Questions posées au SMDA et commentaires à propos de la brochure SMDA et de la photo du 18 janvier 2026

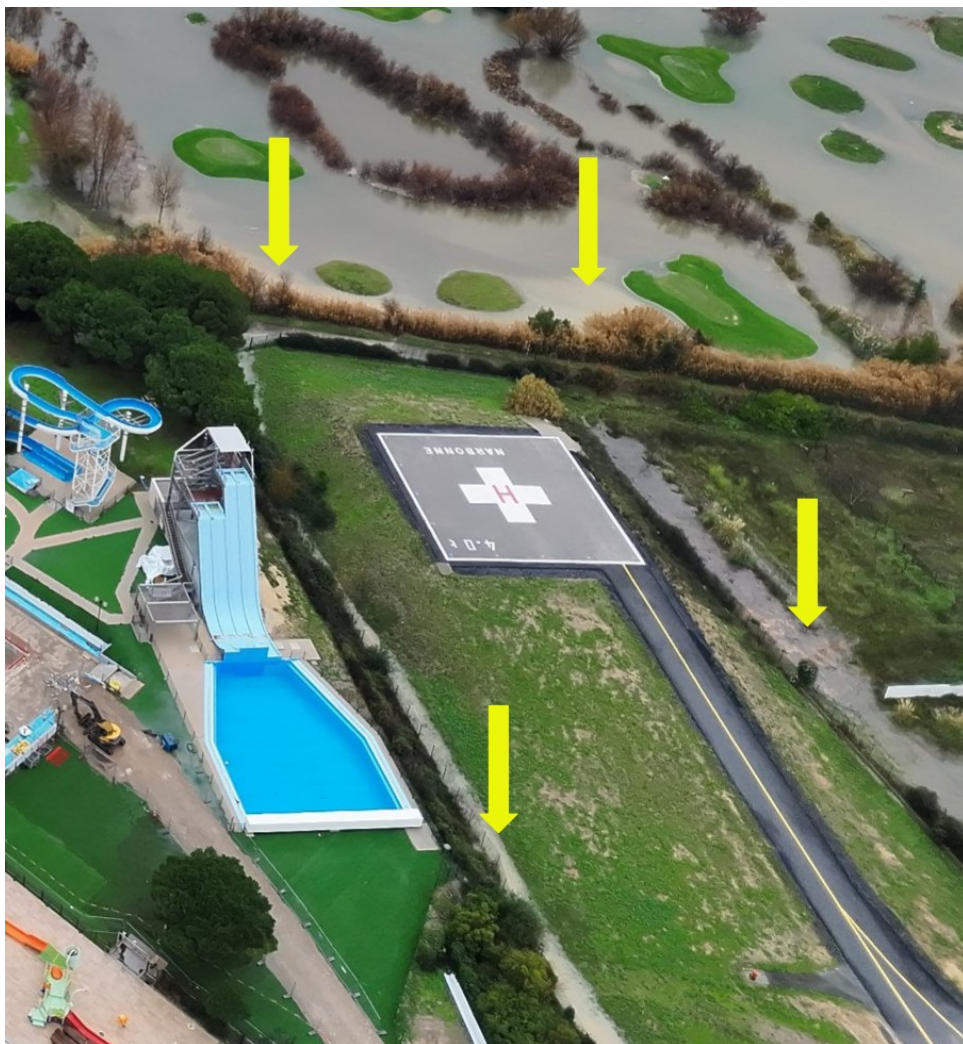
D'après la photo SMDA, aucun débordement du rec de Veyret n'est observé au niveau des parkings et installations de l'Espace de Liberté, et aucun débordement n'a été constaté par ailleurs et par qui que ce soit. Par le passé, les premiers débordements du rec de Veyret qui ont réellement eu lieu se sont produits au niveau de l'Espace de Liberté, endroit reconnu comme vulnérable.

Les parcelles rive droite en aval immédiat de l'Espace de Liberté n'ont pas non plus été inondées par le rec de Veyret en janvier 2026 comme en atteste la photo SMDA. Plus en aval, aucune trace de débordement n'est visible sur la digue en rive droite

De même, la photo SMDA montre que le boulevard de Maraussan et l'avenue de La Mayole n'ont pas été inondés, ni d'habitations rive gauche, ni même les parcelles non construites bordant directement le rec de Veyret rive gauche pourtant en contre-bas.

Suite à ces observations et remarques, le SMDA confirme-t-il l'absence de débordement du rec de Veyret responsable d'une inondation en janvier 2026.

La carte ci-dessous extraite de la cartographie des cours d'eau de l'Aude montre le secteur narbonnais du rec de Veyret et le réseau de fossés et ruisseaux.

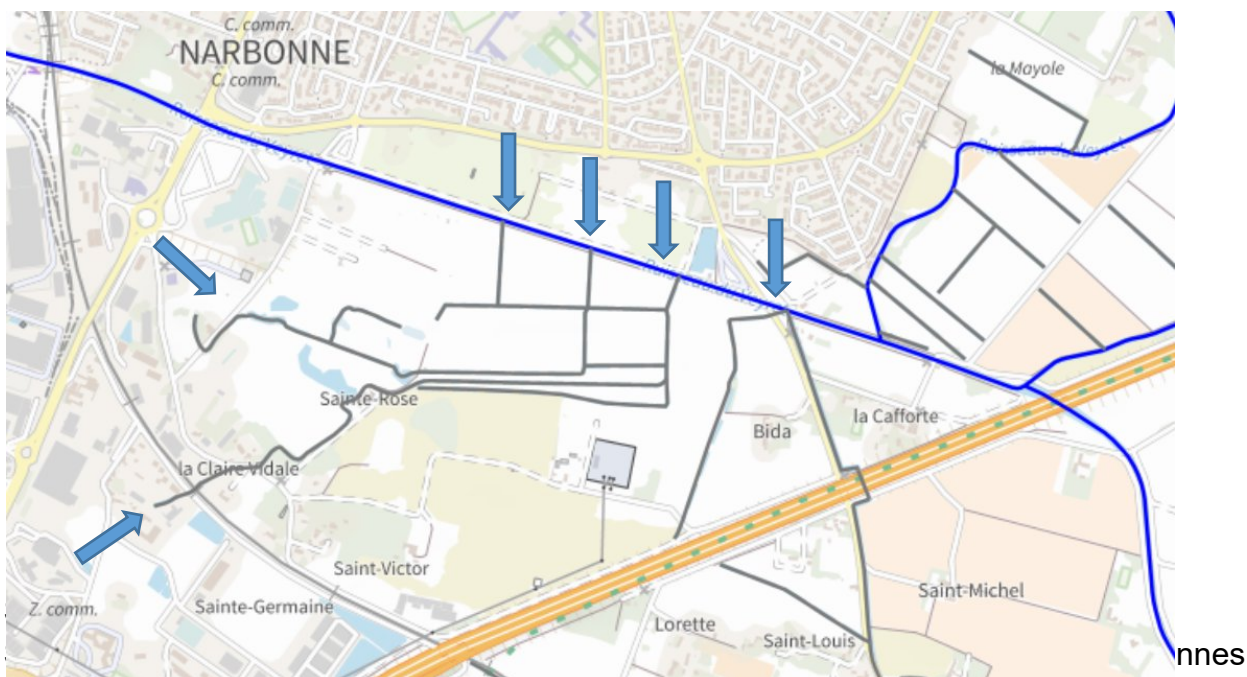
La photo SMDA montre en plan principal une zone naturelle inondée sur une trentaine ha en rive droite du rec de Veyret, de Sainte Rose à la Cafforte. Cette zone en forme de triangle est fermée sur ses 3 côtés par les remblais de la voie ferrée, de l'A9 et de la digue du rec de Veyret est constituée de bas-fonds (environ 3,5 m NGF) d'une superficie d'une soixantaine ha environ. L'observation attentive de la photo SMDA montre deux fossés, l'un longeant les installations de l'Espace de Liberté, l'autre parallèle à quelques mètres longeant l'héliport, bien pleins, se déversant dans les parcelles submergées du golf Sainte Rose. Ce second fossé est transformé en ruisseau avec un fort courant et un débit élevé.

Les bas-fonds de la rive droite du rec de Veyret reçoivent en outre d'autres eaux parasites via des fossés et ruisseaux collectant les eaux des secteurs Sainte Germaine, Saint Crescent et Plaisance.

qui étaient ouvertes d'après l'article de l'Indépendant du 19 janvier et selon les recommandations du SMDA. Cela a concouru à la submersion de la zone Sainte Rose - Cafforte durant l'épisode pluvieux de janvier 2026 sans qu'il n'y ait eu le moindre débordement du rec de Veyret.

Un ruisseau canalisé passe sous la voie ferrée et sous le chemin de Saint Crescent (La Claire Vidale à proximité des bureaux du SMDA) et se déverse dans la zone Sainte Rose. Ce ruisseau non dénommé sur cette carte pourrait être celui dit de La Reculade cité par ailleurs. Il est couvert en amont de la voie ferrée dans les environs des Etablissements Egretier et Nadal,

Le développement des zones d'activités Sainte Germaine, Saint Crescent avec en supplément la zone Plaisance s'accompagne d'une imperméabilisation des sols (voiries, parkings, bâtiments) qui accroît fortement le ruissellement des eaux pluviales et leur rejet massif dans ce milieu naturel fermé concourant à des phénomènes d'inondations plus intenses dans la zone Sainte Rose.
